**Respuesta a la Nota  
DEIA-DEEIA-AC-0215-1810-18**

**Solicitud de Modificación**

**Estudio de Impacto Ambiental,  
Categoría II**

**Proyecto “Agro Playa Blanca, S.A.”**

Figura 7. Perfil longitudinal del Río Hato y quebrada Aguas Claras

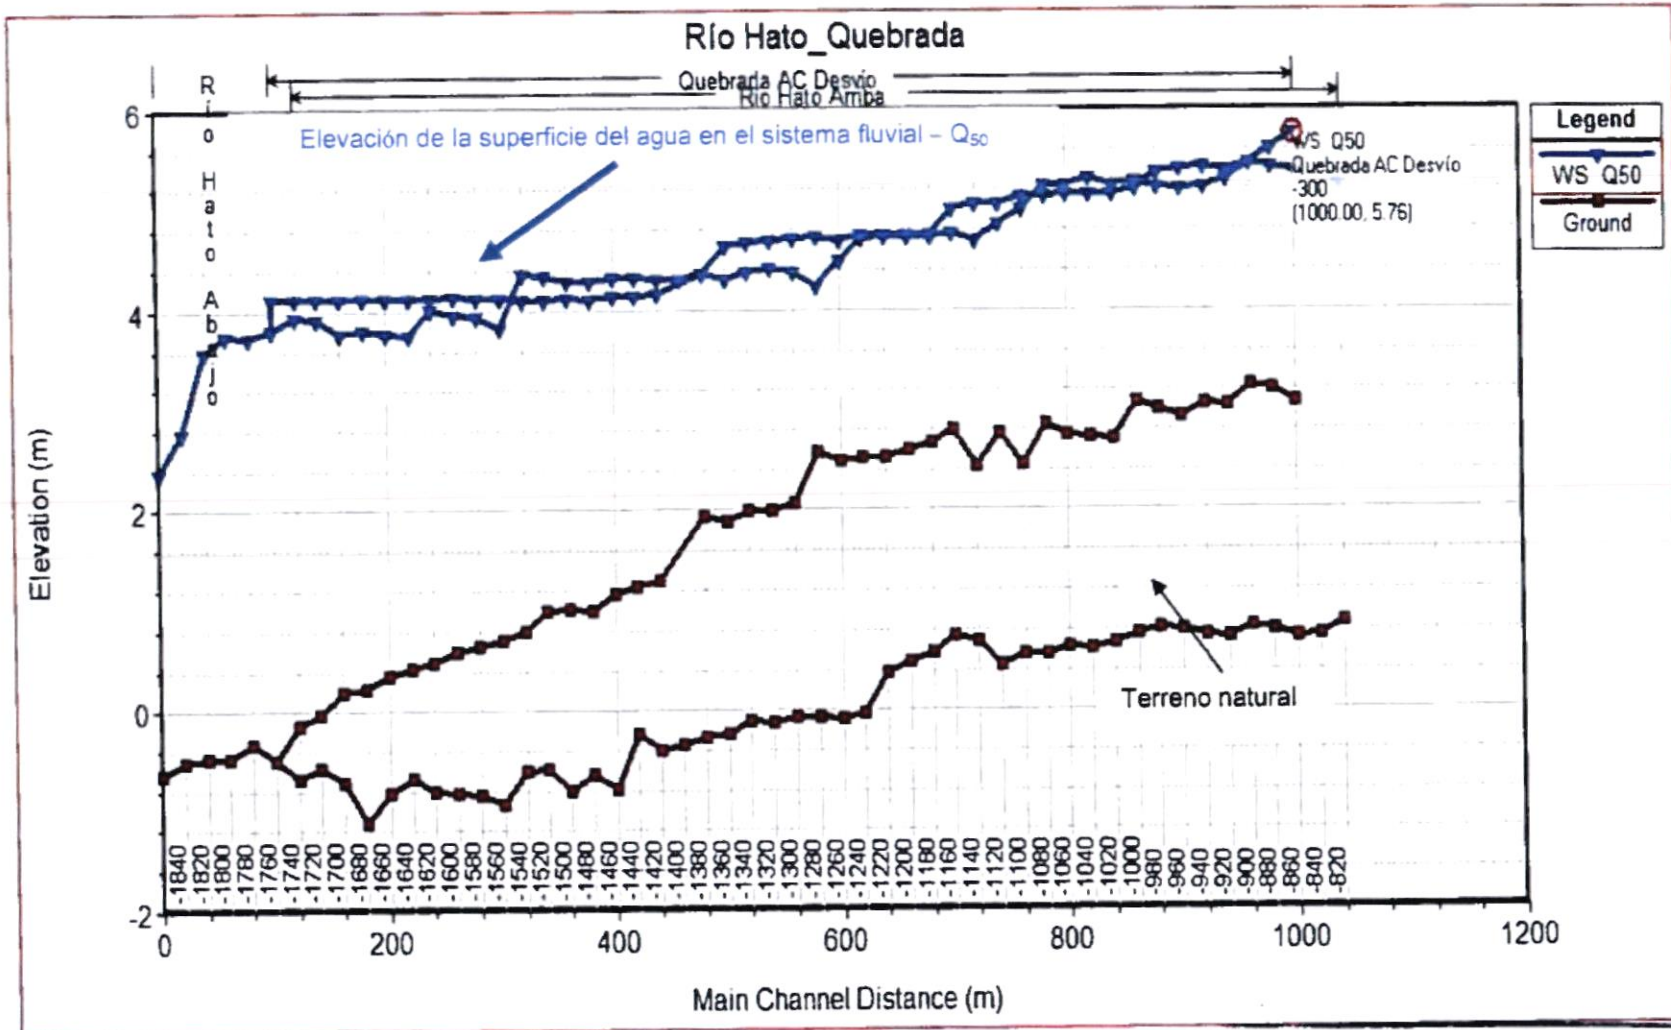
El análisis hidráulico de las condiciones de drenaje natural (**Escenario 1**) muestra que el nivel del agua en la sección 300 (sitio donde se desvía la corriente Aguas Claras) es de 5.76 m.s.n.m. El **Escenario 2** considera el desvío de la quebrada Aguas Claras a partir de la sección 300 a través de un canal trapezoidal de 4.00 metros de plantilla, taludes de 1:2 (H:V) y pendiente de 0.00195 m/m. Al inicio del sitio de desvío se obtiene un nivel de la superficie del agua de 5.75 m.s.n.m; prácticamente idéntico al obtenido en el Escenario 1. Para evitar el desbordamiento del canal al transitar el caudal con periodo de retorno de 50 años será necesario levantar los niveles del terreno actual.

Figura 9. Perfil longitudinal del Río Hato y quebrada Aguas Claras

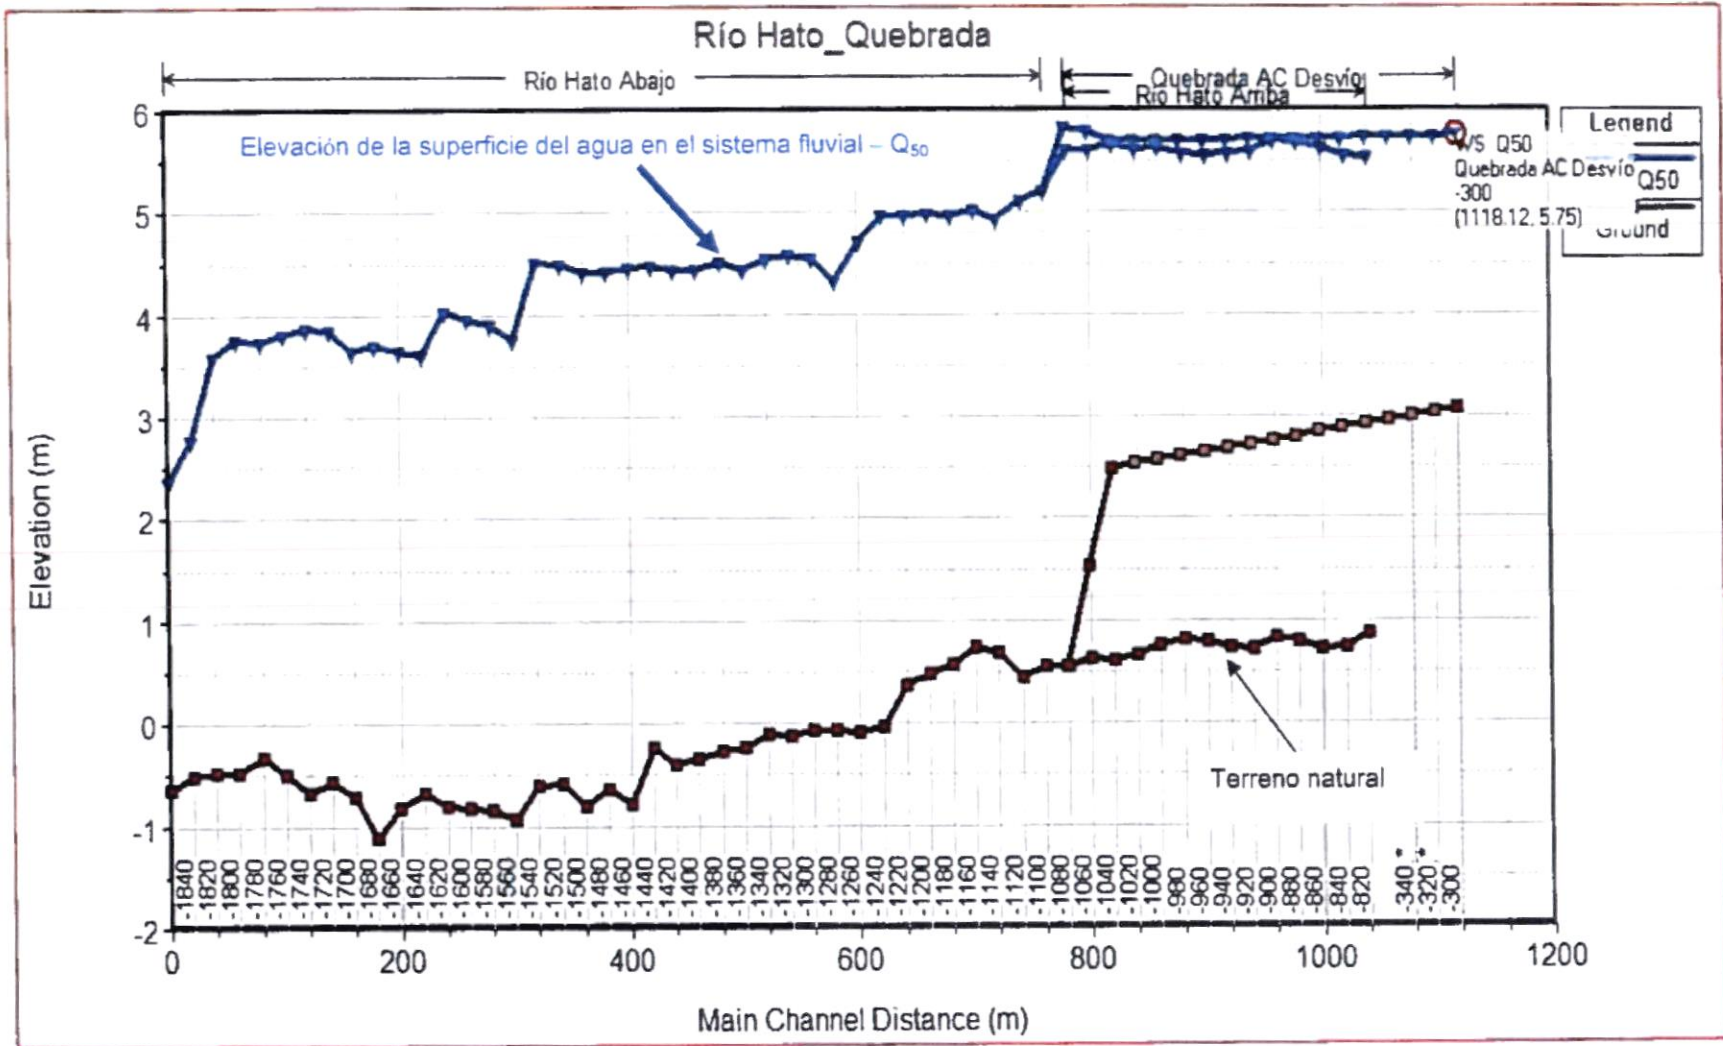
El Escenario 2 considera la desviación de la quebrada Aguas Claras a partir de la primera sección aguas arriba (sección 300). Para la movilización de las descargas de la quebrada Aguas Claras hacia el Río Hato, se propone utilizar un canal trapezoidal de plantilla igual a 4.00 metros y taludes de 1:2 (H:V). La Figura 8 muestra el nuevo diagrama de las corrientes con HEC-RAS.

Las paredes verticales que se observan en el canal tienen el objetivo de macar el nivel de la superficie del agua y así mostrar hasta donde se debe de levantar los niveles del terreno actual para evitar el desbordamiento del canal al transitar el caudal con un periodo de retorno de 50 años ( $Q=44.84 \text{ m}^3/\text{s}$ ). El **Anexo 1** contiene los niveles de la superficie del agua en cada una de las secciones transversales y los elementos hidráulicos para este segundo escenario.
